## AG-MI-2013-11-B-DE – Nachrüstung Hitzeschutz

Inspektion des Konfigurationsstandes 'Hitzeschutz in unterer Motorhaube' und ggf. Nachrüstung der Komponente. Fräsen einer Aussparung, wenn Typ-I-Motorhaube unten montiert ist.

Abb. 2 – Montierter Hitzeschutz Motorhaube

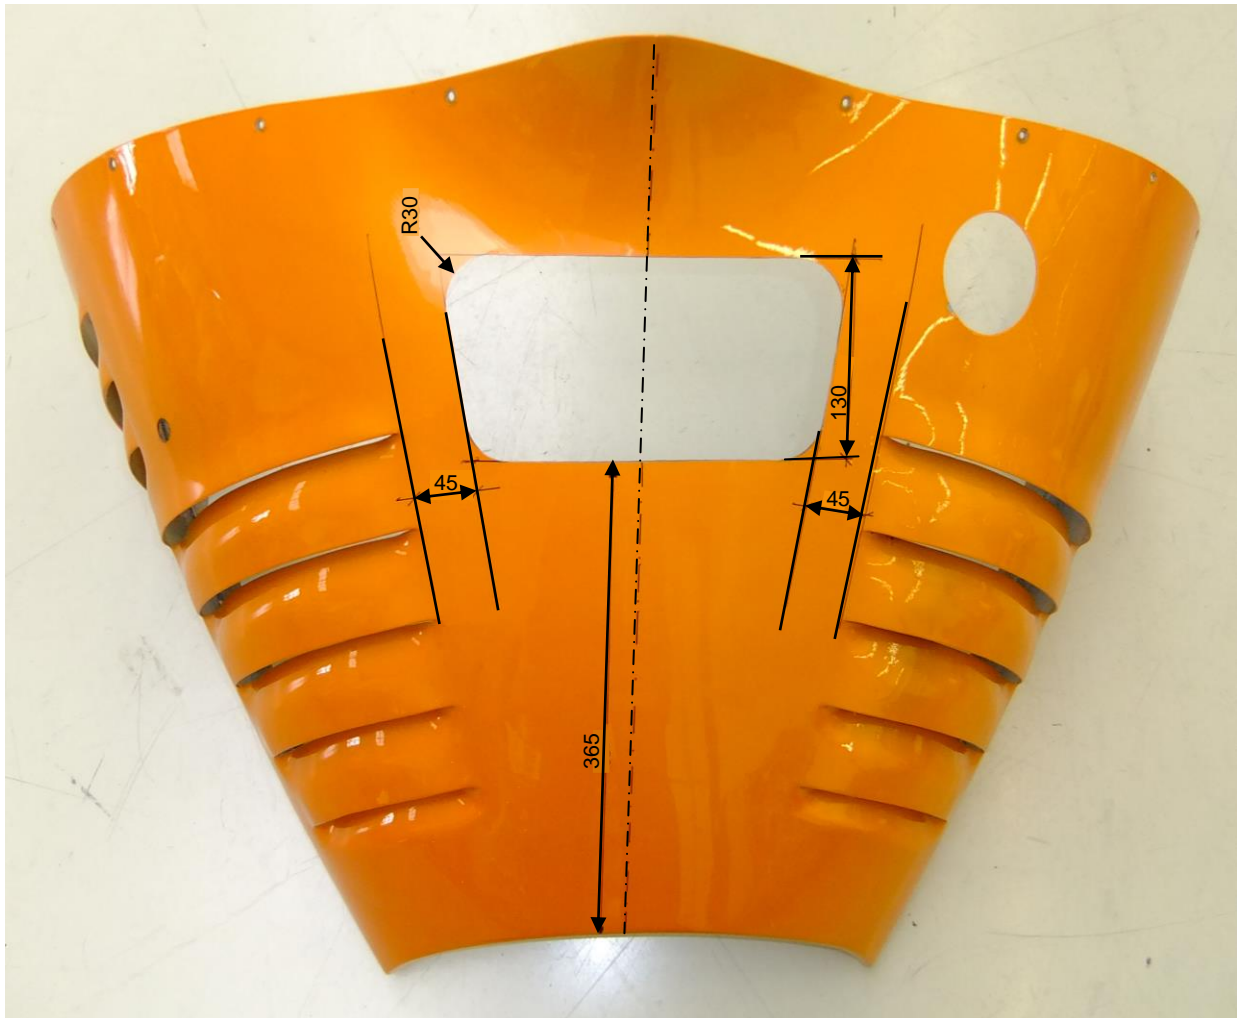
- 1 Untere Motorhaube demontieren
- 2 Wenn untere Motorhaube Typ I verbaut, dann Aussparung siehe Abb. 3 fräsen und Aussparung entgraten
- 3 Untere Motorhaube an der Innenseite reinigen, Schmutz und Fette entfernen
- 4 Hitzeschutz wie in Abbildung 2 verkleben und Außenkanten mit Aluklebeband abkleben
- 5 Untere Motorhaube wieder montieren
